**Cc:** peribeneditarquinia; egiacometti3  
**Oggetto:** ATTO DI INTERVENTO CON OSSERVAZIONI NEL PROCEDIMENTO VIA RELATIVO AL  
PROGETTO DI CENTRALE EOLICA "PARCO EOLICO TUSCANIA"

**OGGETTO: atto di intervento con "osservazioni" nel procedimento di valutazione di impatto ambientale (V.I.A.) relativo al progetto di centrale eolica "Parco eolico Tuscania" proposto dalla WPD S. Giuliano s.r.l. nelle località Mandria Casaletto - San Giuliano nel Comune di Tuscania (VT)**

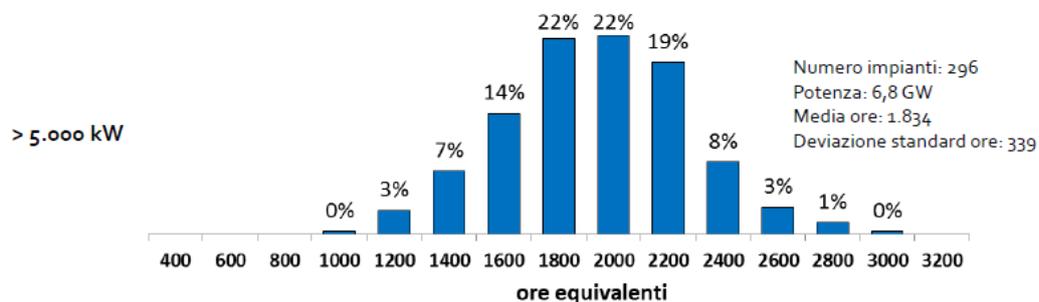
In particolare, si contestano i dati riportati nella "Relazione Tecnica" a pagina 10 dove viene stimata una produzione annuale dell'impianto industriale eolico di Tuscania di 324.211,8 MWh/anno che si ricava dalle ore equivalenti stimate. Riteniamo che il dato sia sbagliato, il dato di ventosità dell'atlante eolico del GSE riporta una ventosità pari tra 5 e 6m/s a 100 metri e si ritiene che non sia realistico considerare una ventosità sopra i 6m/s come riportato a pagina 12 nel documento "Relazione Anemologica".

Infatti dai documenti del GSE (Il punto sull'eolico, GSE) la distribuzione delle ore equivalenti 2016 per i grandi impianti exCV (più numerosi e inseriti nelle zone più ventose d'Italia) è rappresentata dalla figura seguente. Il valore medio sta intorno alle 1900 ore. Riteniamo che il valore 3.602 ore sia non veritiero. In Italia non esiste un impianto con 3600 ore all'anno equivalenti neanche nei siti più ventosi che non sono certo Tuscania.

In base ai dati sulla producibilità degli impianti italiani, l'impianto potrebbe produrre una quantità di energia annua pari a 170.000 MWh.

**Per un impianto così impattante è fondamentale fare una raccolta dati della velocità del vento reale con anemometri fissi per almeno un anno.**

Distribuzione delle ore equivalenti 2016 per i grandi impianti exCV (più numerosi)

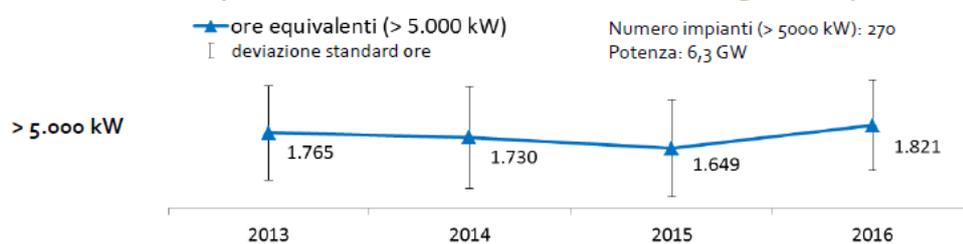
- La distribuzione della producibilità è piuttosto omogenea intorno al valor medio
